改善箇所説明図

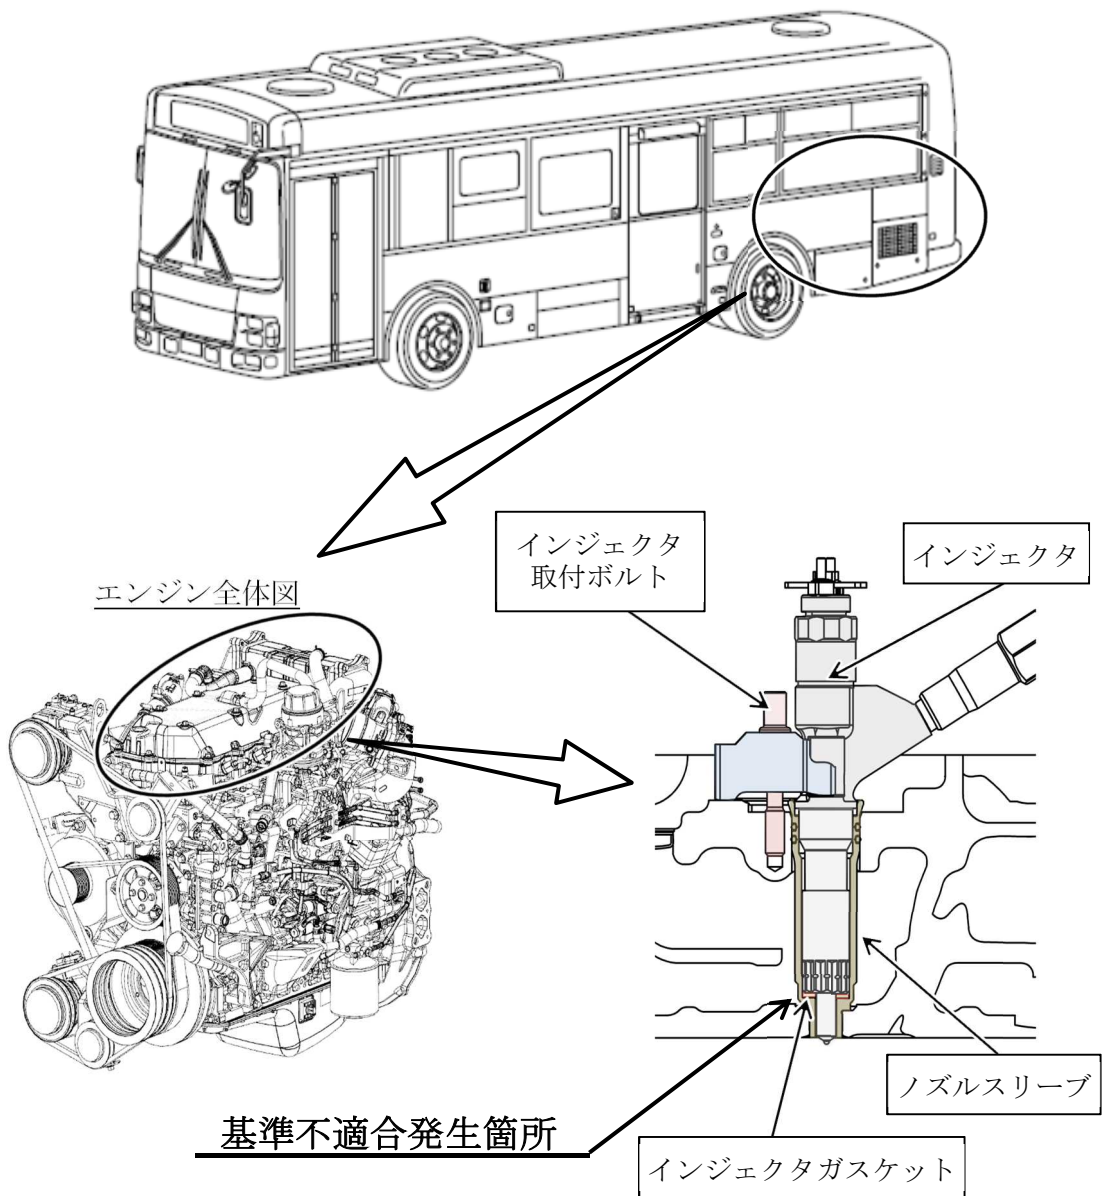
中型バスの燃料噴射装置において、インジェクタ取付ボルトの締付トルク指示が不適切なため、インジェクタガスケットのシール性が不足しているものがある。そのため、燃焼ガスが漏れてインジェクタ取付ボルトが緩み、振動が大きくなって当該ボルトが折損し、エンジンが停止して走行できなくなるおそれがある。

全車両、ガスケットを対策品に交換し、適正トルクで締め付ける。なお、燃料噴射装置が損傷している場合は損傷部品を新品に交換する。

識別：運転者席左側ドア開口部のシリアルナンバープレートの上に白色ペイントを塗布する。
